**ПАСПОРТ ДОСТУПНОСТИ
объекта социальной инфраструктуры (ОСИ) №01**

**МБДОУ №33 «Аленький цветочек»
г. Сургут, ул. Геологическая, дом. 19/1.**

**АКТ ОБСЛЕДОВАНИЯ
объекта социальной инфраструктуры
К ПАСПОРТУ ДОСТУПНОСТИ ОСИ № 01**

ФОТО № 35 Тамбур

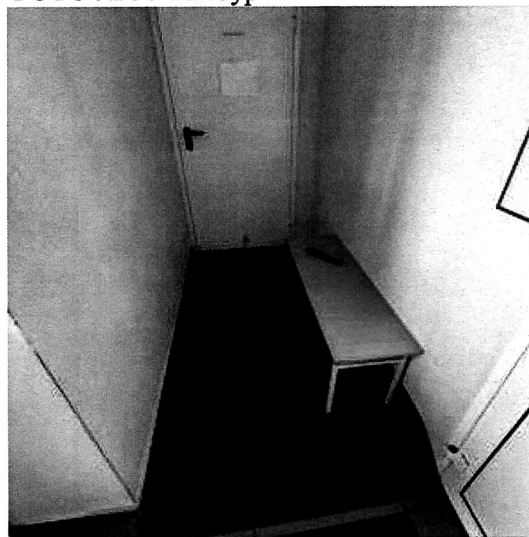
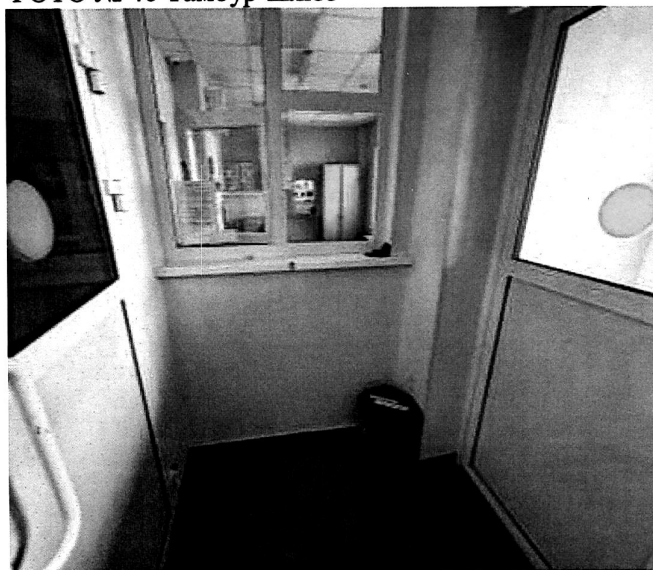
2.5	Тамбур (тамбур, тамбур-шлюз)	Есть	7	35-40	Высота порога более 0,014м.	К	Устранить или понизить порог до 0,014м.	Текущий ремонт. Индивидуальное решение с ТСР.
					Ширина дверных проёма в свету менее 0,90м.	К, О	Обеспечить ширину дверного проема в свету не менее 0,9м. или согласовать с обществом инвалидов ширину не менее 0,8м.	
					Скамьи не соответствуют нормативным требованиям.	К, О	Установить скамьи вдоль стены, длиной не менее 0,8м., шириной не менее 0,6м., высотой 0,5м. с обеспечением свободного пространства вокруг скамьи для подъезда кресла-коляски.	
					Высота порогов более 0,014м.	К, О	Устранить или понизить порог до 0,014м.	
					Размер тамбуров менее 2,45х1,6м. (Г*Ш).	К	Обеспечить тамбур размером не менее 2,45х1,6м. (Г*Ш).

Имеется перепад высот для размещения водосборных решёток. Существующие ячеистое покрытие не соответствует нормативным требованиям (ширина просветов ячеек более 0,015 м).	Все	Устранить или понизить до 0,014м.	
				Система автоматического закрытия двери (доводчик) не имеет функцию 5-секундной задержки.	К, О	Установить дренажные и водосборные решетки в полу на одном уровне с поверхностью покрытия пола в соответствии с нормативными требованиями	
				Отсутствуют фиксаторы двери в положениях «открыто» и «закрыто».	К	Установить систему автоматического закрытия двери (двухкамерный доводчик) с функцией 5-секундной задержки.	
				Отсутствует контрастное отображение рабочей створки, и ручки по отношению к двери.	С	Установить двери на петлях одностороннего действия с фиксаторами в положениях «открыто» и «закрыто».	
				На информационных стендах отсутствует в свободном доступе информационный раздаточный материал со шрифтом Брайля.	С	Обеспечить контрастное отображение дверного проема и ручки по отношению к двери. Предусмотреть раздаточный информационный материал со шрифтом Брайля в свободном доступе.

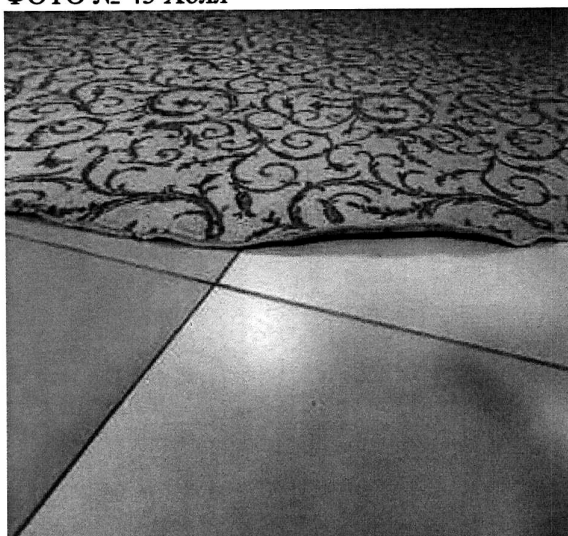
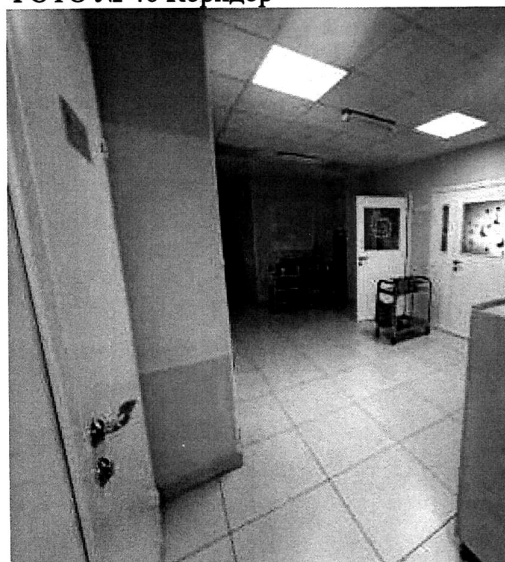
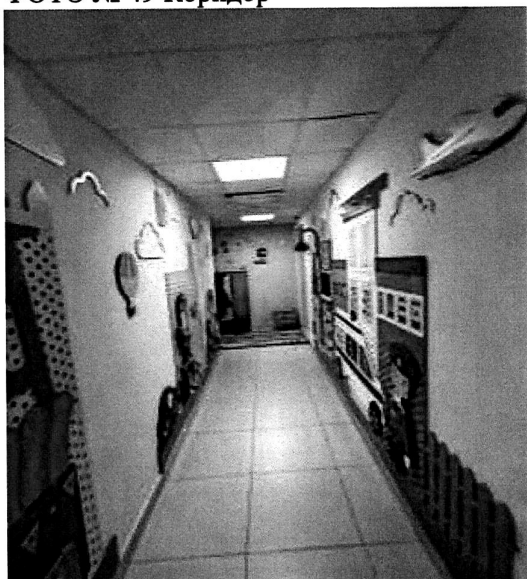
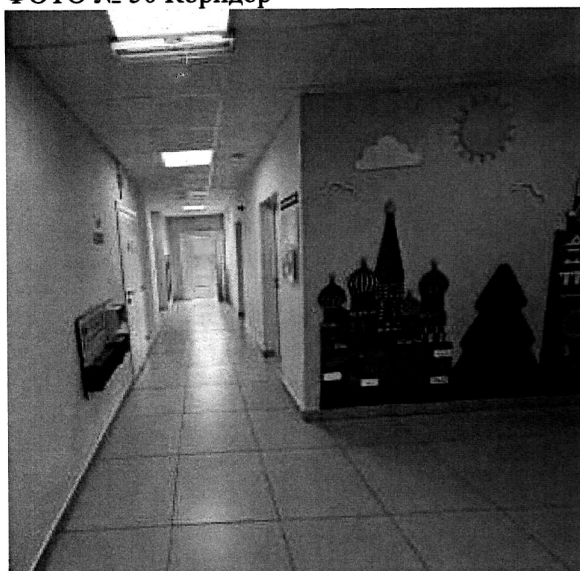
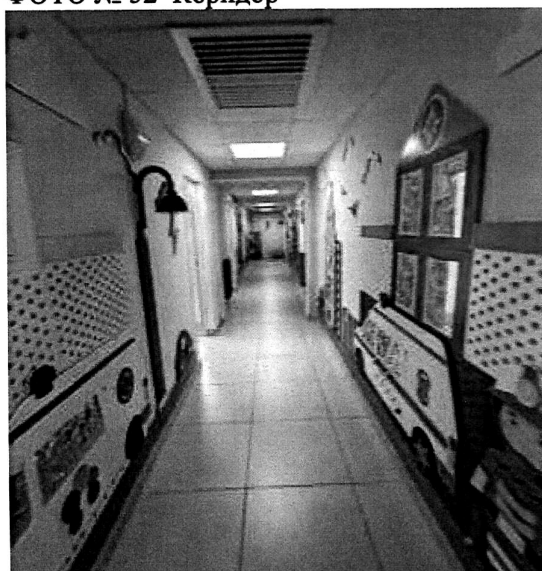
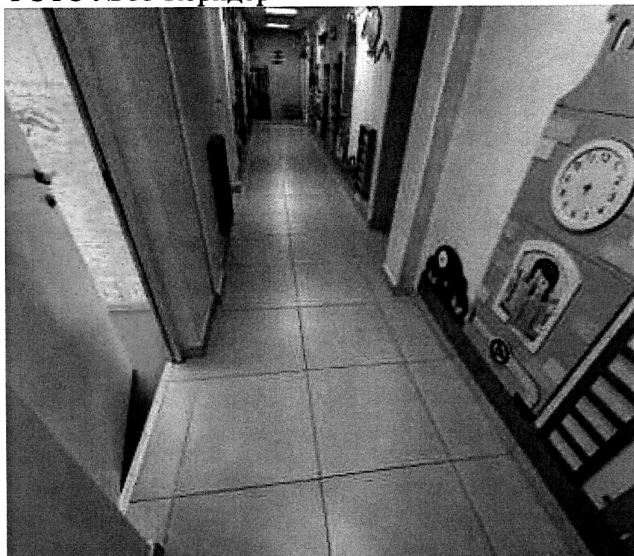
Отсутствует зона отдыха и ожидания для инвалидов на каждом этаже.	Все	Обеспечить зону отдыха и ожидания для инвалидов, установить скамью в соответствии с требованиями: сиденье глубиной 0,43–0,45 м с наклоном в сторону спинки не более 5°; высота поверхности сиденья от поверхности площадки ожидания – от 0,42 до 0,48 м; расстояние от спинки сиденья до поверхности сиденья – от 0,13 до 0,15 м; высота спинки сиденья – от 0,16 до 0,21 м с вертикальным наклоном в направлении от сиденья от 5° до 10°.

Общие требования к зоне	Есть	8-12	41-126	Отсутствует оптимальный наиболее короткий и безопасный путь к зоне целевого посещения. Эвакуационные выходы не приспособлены для эвакуации инвалидов.	Все Все	Обустроить оптимальный, наиболее короткий и безопасный путь к зоне целевого посещения. Эвакуационные выходы приспособить для эвакуации инвалидов в соответствии с нормативными требованиями.	Текущий ремонт. Капитальный ремонт. Индивидуальное решение с ТСП.
--	-------------------------	------	------	--------	--	----------------	---	---

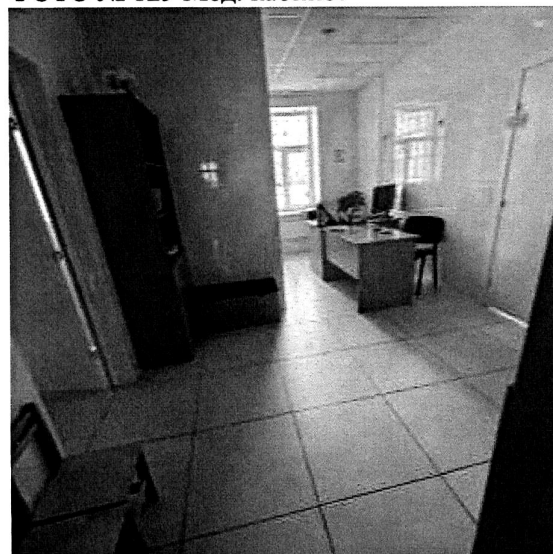
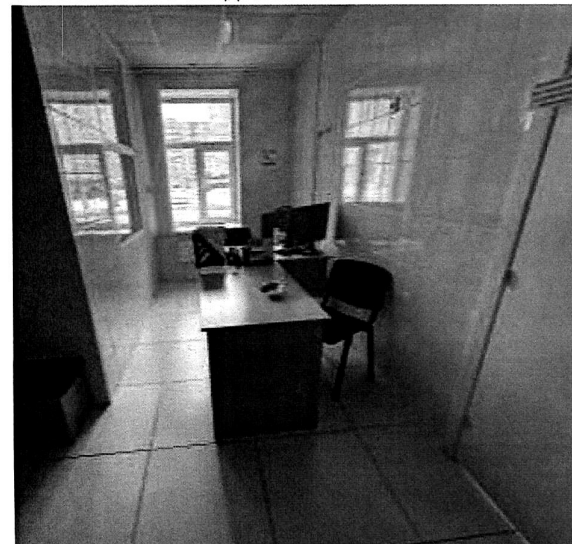
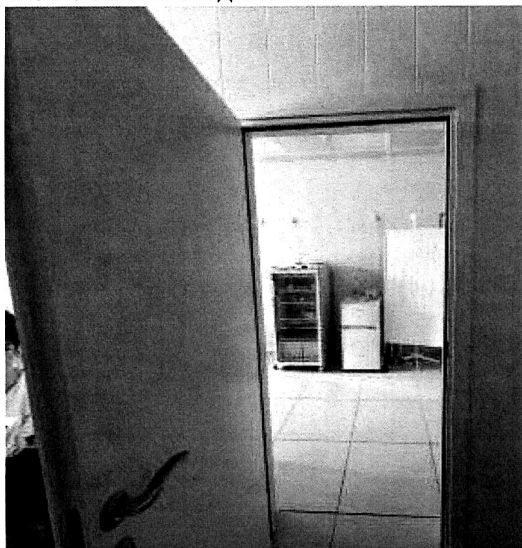
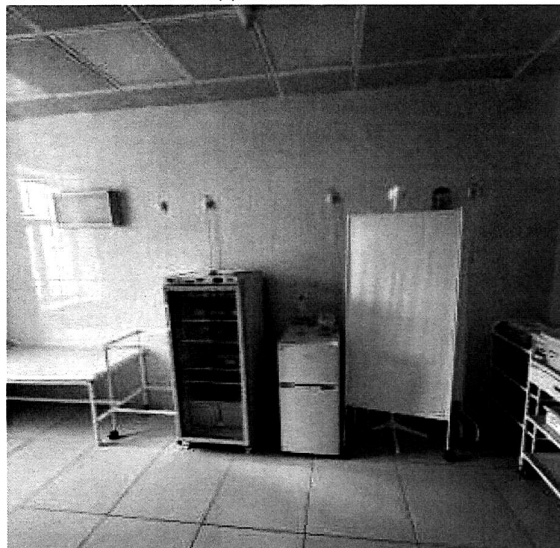
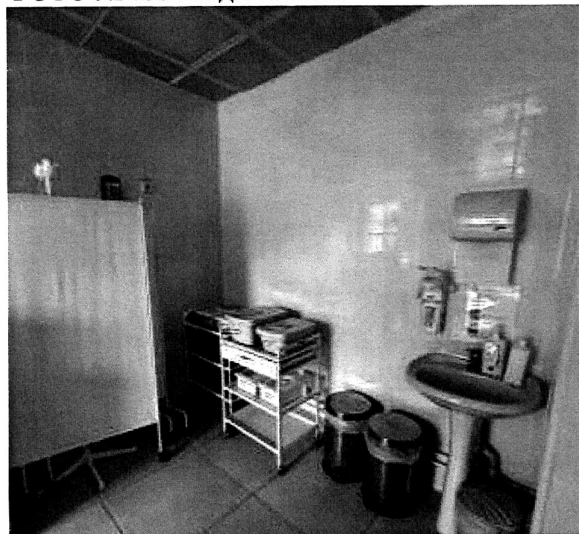
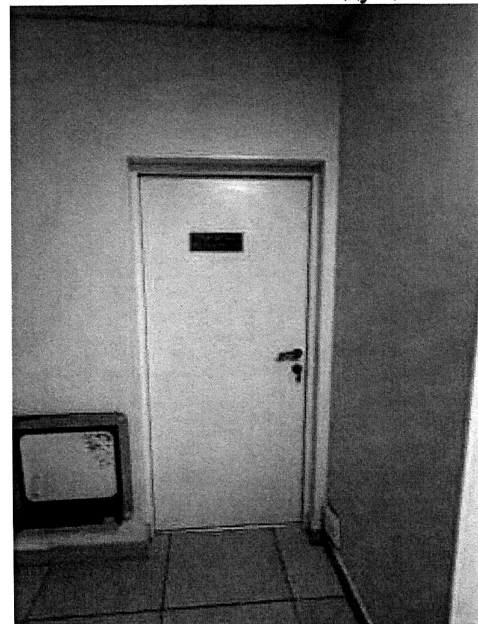
4.1	Кабинетная форма обслуживания (приемная, кабинеты: медицинский, заведующего, логопеда, психолога, старшего воспитателя, робототехники	Есть	13	127-168	На функциональных зонах отсутствуют тактильные информационные таблички о назначении помещения дублированные ш. Брайля. Отсутствует контрастное отображение дверей по отношению к стене и ручек по отношению к дверям. Имеющаяся контрастная лента не является контрастом для отображения дверного проема по отношению к стене.	С	Установить информационные тактильные таблички с назначением помещения, с дублированием шрифтом Брайля в соответствии с нормативными требованиями. Обеспечить контрастное отображение дверного проема и ручки по отношению к двери. Полотно двери должно иметь цвет, который с учетом характера поверхности, освещенности при применении аварийного освещения и пр. будет обеспечивать контраст не менее 0,7 (70 %) относительно цвета стены.	Текущий ремонт. Индивидуальное решение с ТСР.
